○仕様概要

○意見交換会

〔座席配置〕

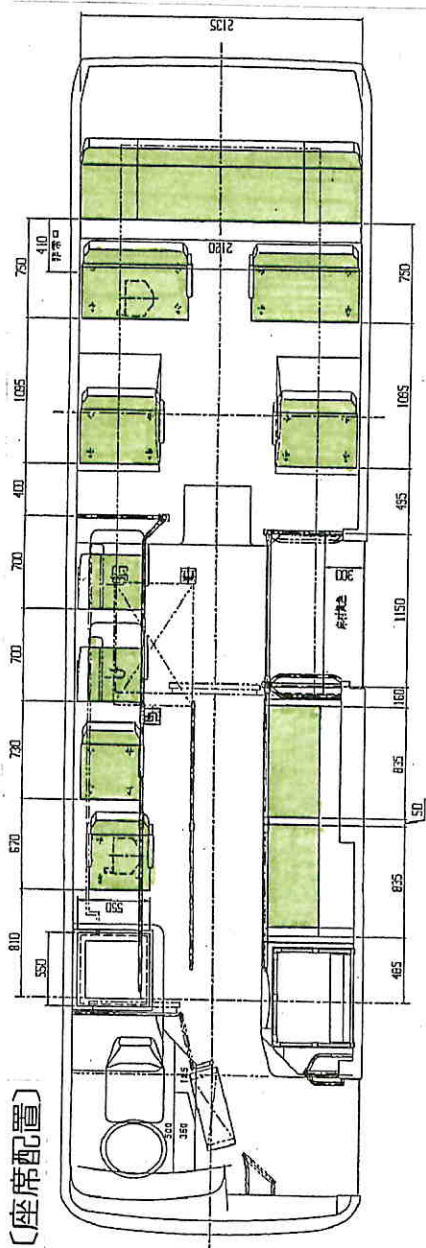
- ・座席を減らしスペースを広げてはどうか。
⇒車両の保安基準により定員の3分の1以上を座席にする必要がある。
- ・後部の一人掛け座席を通路側に寄せ、壁との間に荷物置場をつくってはどうか。
⇒後部座席の一番前は、1.5人掛けにして子供や荷物と一緒に座れるようにした。
- ・座席デザインやサインはユニバーサルデザインに留意してほしい
- ・スロープは携帯式にしてほしい 等
